Nos Réf. : SMR FG/FG n° Dre-2014-326-APC-NRR

Objet : installations classées pour la protection de l'environnement
Parc Éolien des 4 Chemins à COUPEVILLE, St JEAN SUR MOIVRE
et VANAULT LE CHATEL

**RAPPORT DE L'INSPECTION DES INSTALLATIONS CLASSEES
À LA COMMISSION DEPARTEMENTALE DE LA NATURE, DES PAYSAGES ET DES SITES**

Plan d'implantation du parc éolien

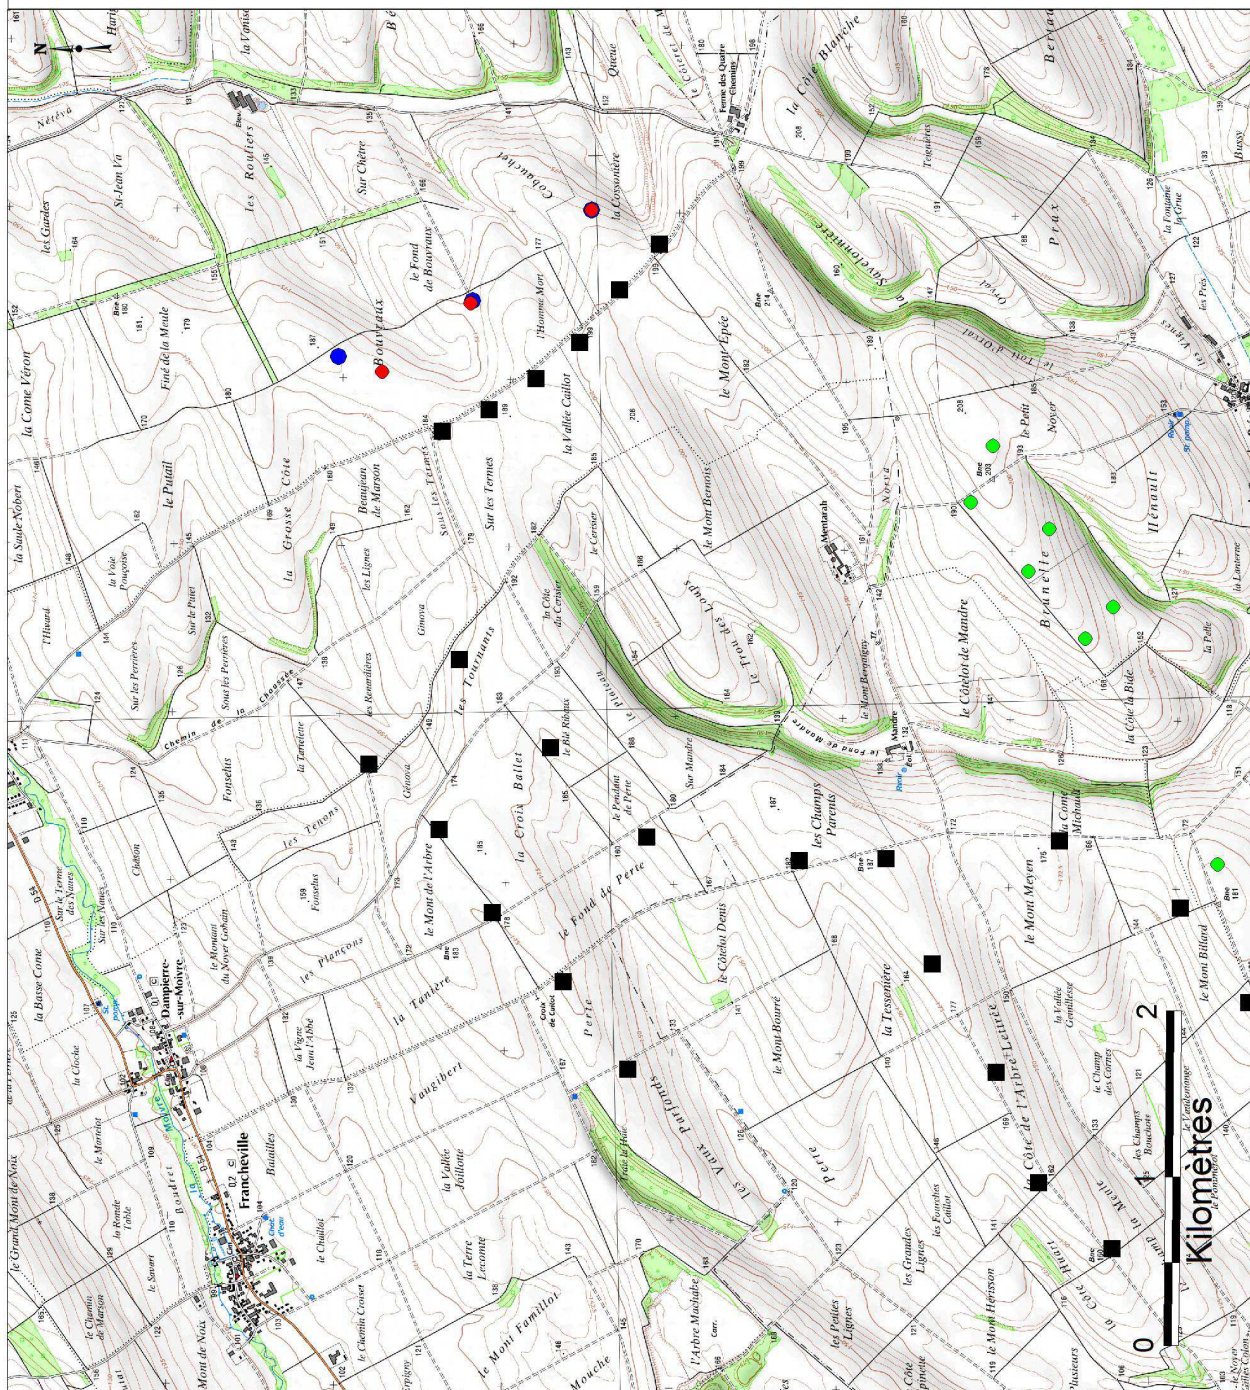
L'éolienne E3 projetée initialement dans la demande d'extension du 8 février 2013 a été refusée car son implantation aurait rétréci le couloir de migration secondaire dit « Le Fond de Mandre » dans un secteur impacté par la présence et la densification des parcs éoliens ou il convient de maintenir des échappatoires à l'avifaune migratrice. Lors de l'instruction du dossier initial d'implantation de l'éolienne E3, déposé le 8 février 2013, seul l'impact sur ce point avait été déclaré invalidant et avait entraîné le refus de son implantation, par Monsieur le Préfet de la Marne.

L'exploitant propose de déplacer cette éolienne de 280 m vers le Sud-Ouest afin que l'éolienne E3 soit en bordure extérieure de ce couloir migratoire. La nouvelle éolienne E3 se place derrière l'éolienne déjà en exploitation E1 bis. L'emplacement choisi, qui se situe dans le masque de l'éolienne E1 bis, ne génère plus de rétrécissement de ce couloir migratoire. Afin d'éviter le survol d'une parcelle, l'éolienne E2 est très légèrement déplacée de 15 m vers le Nord-Ouest. Le déplacement de cette éolienne est considéré comme mineur.

La nouvelle implantation de l'éolienne E3 ne génère pas d'impacts et de dangers supplémentaires par rapport au dossier de demande d'extension du 8 février 2013 en termes :

- d'impact paysager ;
- d'impact sur la faune, la flore, l'avifaune nicheuse et migratrice ;
- d'impact sonore, dans la mesure où l'exploitant s'engage à mettre en place un système de bridage acoustique sur ses machines afin d'éviter de dépasser les valeurs d'émergences réglementaires ;
- de respect des servitudes aéronautiques militaires.

Compte-tenu de ce qui précède, l'inspection des installations classées propose de donner un avis favorable à l'implantation de l'éolienne supplémentaire E3 et à la modification de la puissance électrique des éoliennes E1, E2 du parc éolien des 4 Chemins sur les territoires des communes de COUPEVILLE, SAINT JEAN SUR MOIVRE et VANAULT LE CHATEL.
